Warszawa, dn. 04.06.2025 r.

Dotyczy prowadzonego procesu Badania Rynku na „**Dostawę wyposażenia stanowiska badawczego 03BET**”

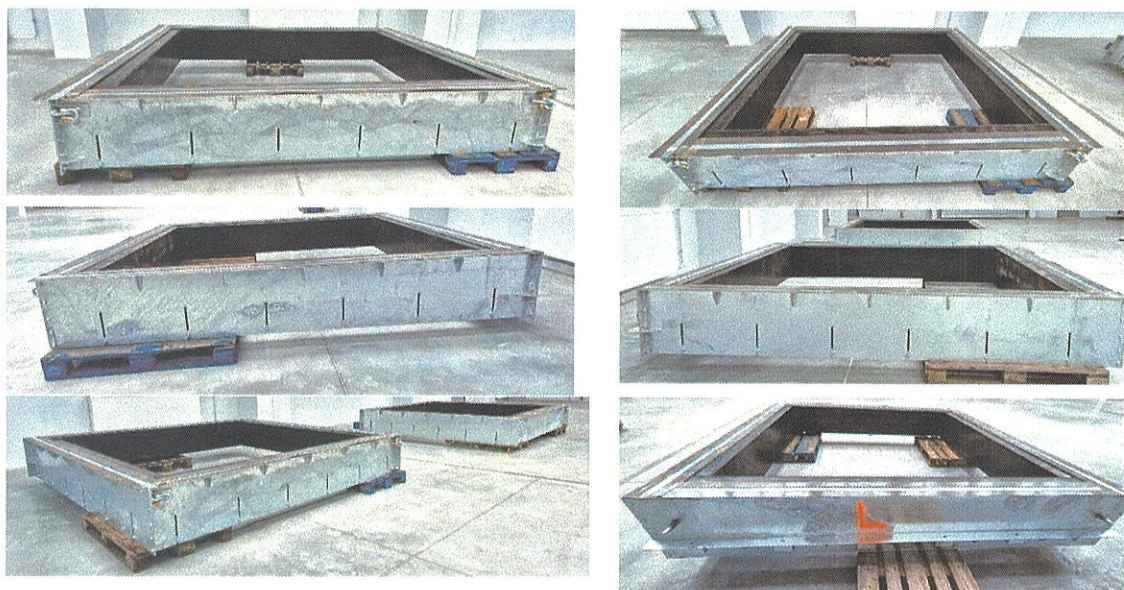
„Rama/konstrukcja z profili aluminiowych 90x180 mm” – projekt – brak rysunków i wymiarów

Projekt nie zawiera wszystkich wymiarów. Brak wymiarów blach oraz materiału z jakiego są wykonane. Brak wymiarów mniejszych profili. Projekt różni się od ramy przedstawionej na zdjęciach (np. poprzeczka montowana na kątowniki). Czy projekt zostanie doprecyzowany w celu możliwości przedstawienia rzetelnej oferty?

Wymiary obligatoryjne konstrukcji stojaka są podane na rysunku technicznym w Załączniku nr 2. Zamawiający pozostawia dowolność Wykonawcy, jeśli chodzi o wybór blach oraz kątowników z zastrzeżeniem, że powstała konstrukcja musi utrzymać ramę jak na zdjęciach. Wymiary ramy pokazano w Załączniku nr 3 Wymiary ramy.
